Autorité environnementale

**Avis délibéré de l'Autorité environnementale
concernant la création d'un pôle d'échanges
multimodal à Baillargues (34)**

n°Ae: 2013 - 08

Carte explicative schématique de la page 15 du dossier d'enquête publique

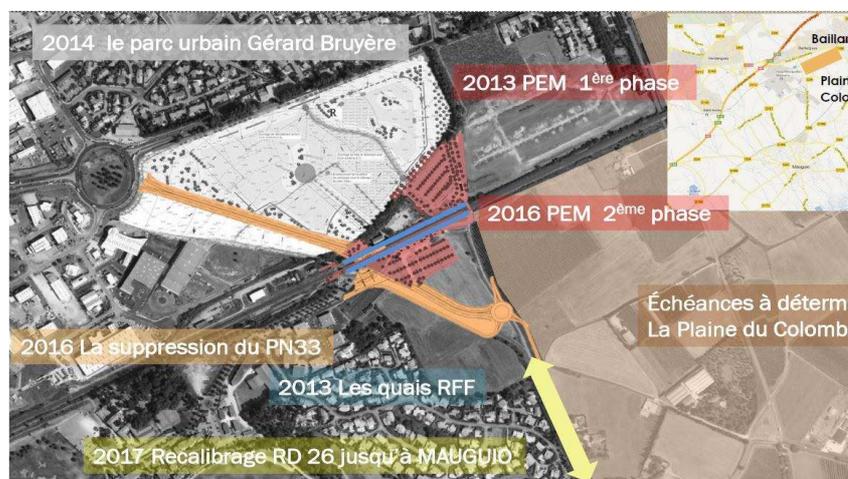
Le dossier d'enquête publique ne porte que sur la phase 1 du PEM (pp. 3, 15 et 53). Le maître d'ouvrage la qualifie « d'autoportante » car « les travaux n'obéreront pas les travaux à suivre », notamment la suppression du PN 33 (p. 15). « Le projet de PEM se veut aussi éco-durable dans sa conception, sa réalisation et son exploitation » (p. 16) et son accès sera total pour les personnes à mobilité réduite (PMR).

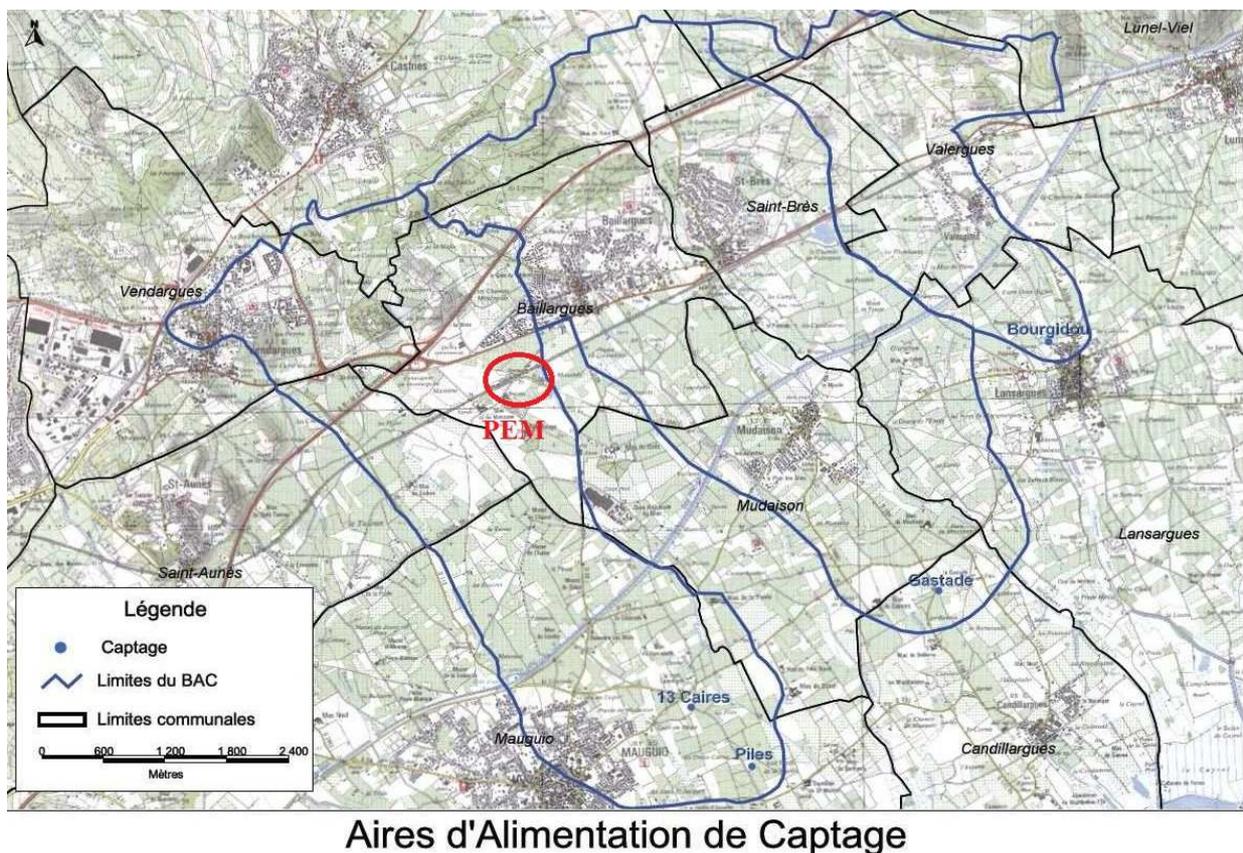
Eaux de surface. La commune de Baillargues se situe sur un bassin hydrographique dont tous les cours d'eau se jettent dans l'étang de l'Or au sud du projet de PEM. La commune est traversée par 3 cours d'eau coulant d'ouest en est : la Cadoule, l'Aigues-Vives et le Bérange. L'Aigue-Vives est considéré en « bon état » écologique et chimique en 2009 (p. 78) et a un débit de crue décennale de 18,9 m³/s et peut déborder pour constituer une zone inondable au nord de la voie ferrée qui se situe en partie sur la zone du projet (p. 80).

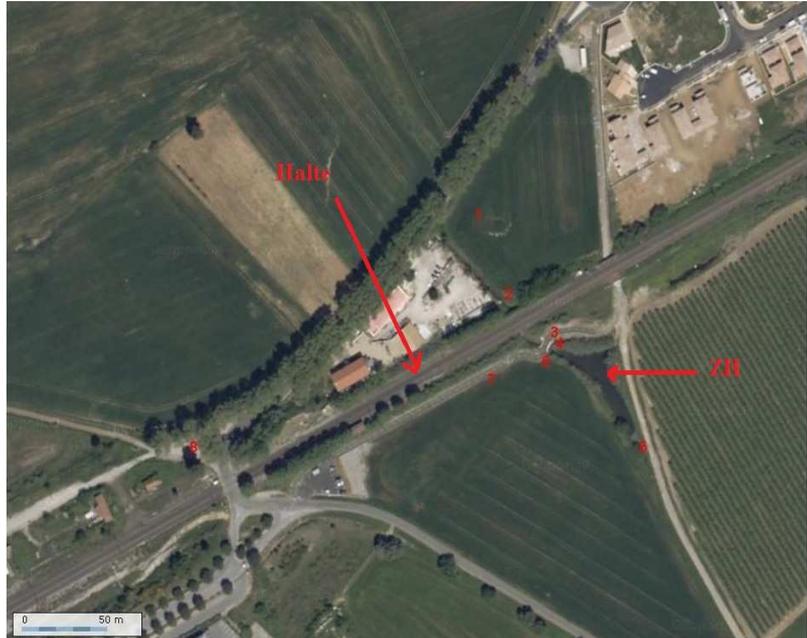
Des captages pour l'alimentation potable se situent au sud du projet. Une carte situe les limites nord des périmètres de protection des captages (p. 76), mais pas l'emplacement de ces captages ni la surface des périmètres de protection. L'EI conclut qu'« il n'y a pas de forages à proximité immédiate de la zone de projet. Elle n'est pas comprise dans une zone de protection rapprochée ou éloignée » (p. 75). Le sens d'écoulement de la nappe n'étant pas indiqué, cette affirmation peut paraître optimiste.

L'Ae a cherché si cette information était disponible et a trouvé sur Internet la carte ci-dessous.

Cette carte provient d'une notice d'information de la DDTM 34⁷ présentant les mesures agro-environnementales pour protéger les captages du Pays de l'Or qui sont alimentés par la nappe de Mauguio-Lunel qui nous intéresse. Le projet de PEM que l'Ae a situé sur la carte, se situe en amont hydraulique (au nord-ouest du captage) du bassin d'alimentation du captage (BAC) des Treize Caires qui est classé, comme deux autres captages voisins, sur la liste des captages prioritaires du bassin Rhône Méditerranée. Selon cette notice, cette nappe est soumise à de fortes pressions liées à l'évolution démographique et à l'occupation des sols en particulier par l'activité agricole.

L'Ae recommande de compléter l'étude d'impact par une carte situant le PEM, les captages d'alimentation en eau potable avec leurs périmètres de protection et leurs bassins versants d'alimentation (BAC) ainsi que le sens d'écoulement de la nappe de Mauguio-Lunel. Elle recommande en outre de revoir la conclusion de la page 75 qui laisse penser que la zone d'étude ne peut pas avoir de conséquences sur la nappe de Mauguio-Lunel et donc sur les captages situés au sud.

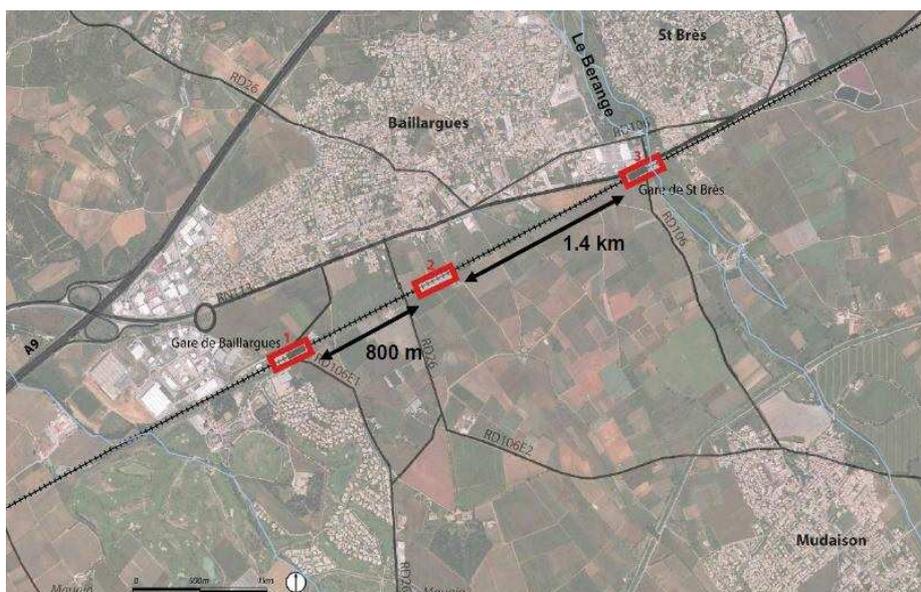
Le dossier analyse les effets cumulés avec le parc de loisirs Gérard BRUYÈRE. Le projet de PEM prévoit l'utilisation commune du parking nord. Les effets de chaque projet et les effets cumulés qui sont toujours nuls ou presque. Pour le bruit cumulé, « en phase d'exploitation les deux projets auront pour impact d'augmenter sensiblement le trafic des axes routiers, RD 26 notamment, mais elle devrait se limiter aux accès des parkings ». Le parc de loisirs étant plus fréquenté le week-end et la halte en semaine, le maître d'ouvrage conclut que « l'effet cumulé sera donc négligeable » (p. 152). Cette conclusion laisse à penser que le parc de loisirs ne fonctionnera pas la semaine.

L'Ae recommande de revoir les effets cumulés, notamment l'estimation du bruit provenant de la circulation sur la RD 26 et de l'utilisation des parkings au quotidien en tenant compte à la fois de la fréquentation du parc de loisirs et de la halte.
